Les propositions de la Mairie :

Les remarques et propositions de Véli-Vélo :

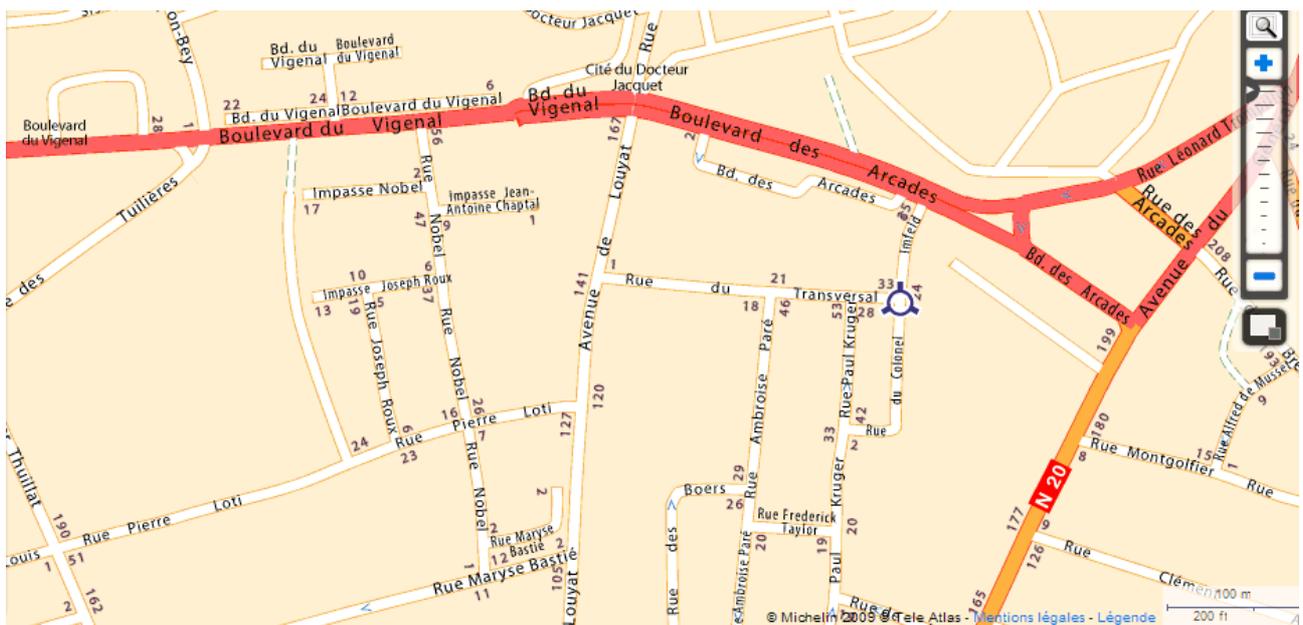
Une bande cyclable de 1m de largeur n'est pas suffisante pour permettre le déplacement en sécurité d'un vélo. Les préconisations en la matière sont de 1,20 minimum. De plus, le maintien de la bande centrale de dissuasion oblige les véhicules à rouler sur la bande cyclable, du fait de la relativement faible largeur de la chaussée.

- suppression de la bande centrale.
- bande cyclable de 1,5m en montée.
- pictogrammes de jalonnement en descente (bande non nécessaire étant donné le peu de différence de vitesse entre vélos et voitures) et décentrage de la ligne médiane.
- suppression des places de stationnement (les établissements publics comme privés disposent de parking)

- maintien de la bande cyclable au niveau des îlots et des voies pour tourner à gauche, même si la largeur de la voie est insuffisante, afin de dissuader les automobilistes de tenter un dépassement dangereux d'un vélo (on ne doit pas supprimer les îlots car ils protègent la zone de refuge des passages piétons).

- Véli-Vélo approuve la mise en place de sas et de bande d'accès aux carrefours à feux.
- La municipalité trouve intéressante l'idée d'une bande cyclable suffisamment large uniquement en monté et de simples pictogrammes en descente.
- La municipalité ne voit pas d'inconvénients au maintien de la bande au niveau des îlots.

- La municipalité n'est pas prête à supprimer des places de stationnement craignant des contestations.
